保安規定変更認可申請と使用変更許可の対比表（北地区・使用施設）

第1図 大洗研究所(北地区)の使用施設等の保安管理組織図(政令第41条関係)

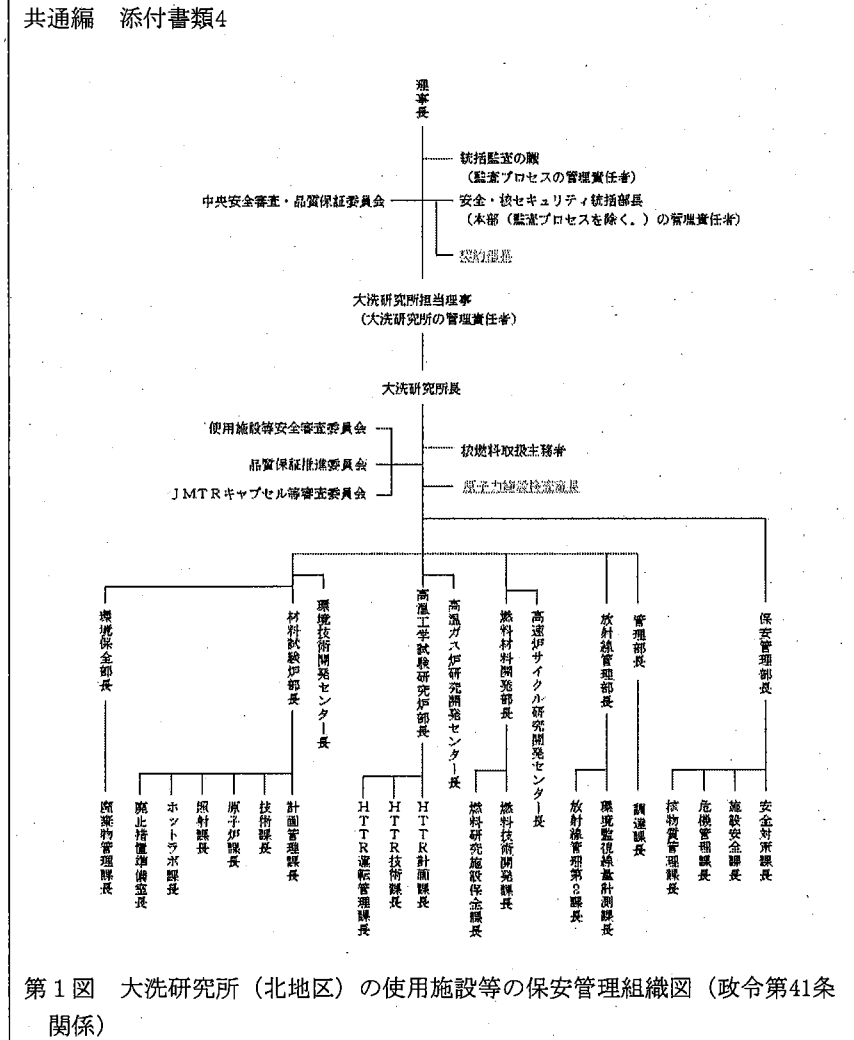
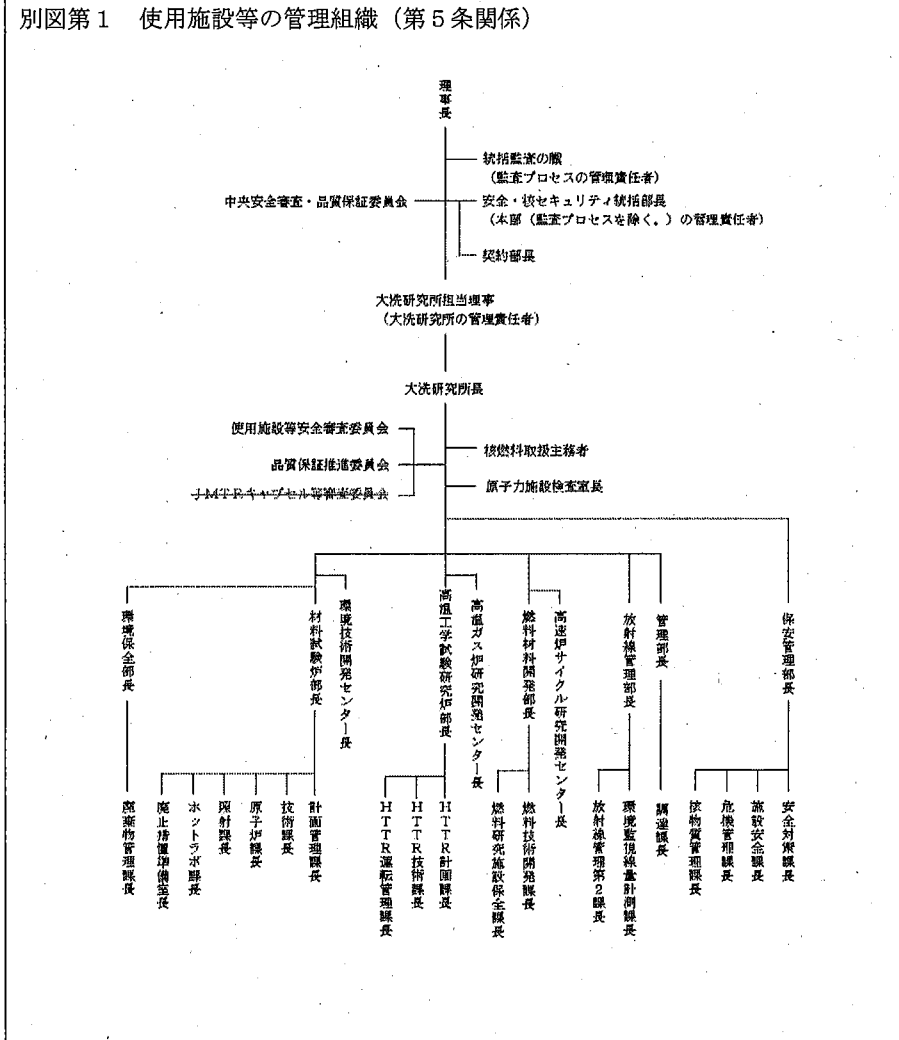
使用変更許可における照射試験の削除を受け、JMTRキャプセル等審査委員会の審議内容がなくなったため記載を削除した。
なお、JMTRキャプセル等審査委員会の組織図からの削除については、廃止措置計画の認可を受け、令和3年6月4日申請の使用変更許可に反映した。
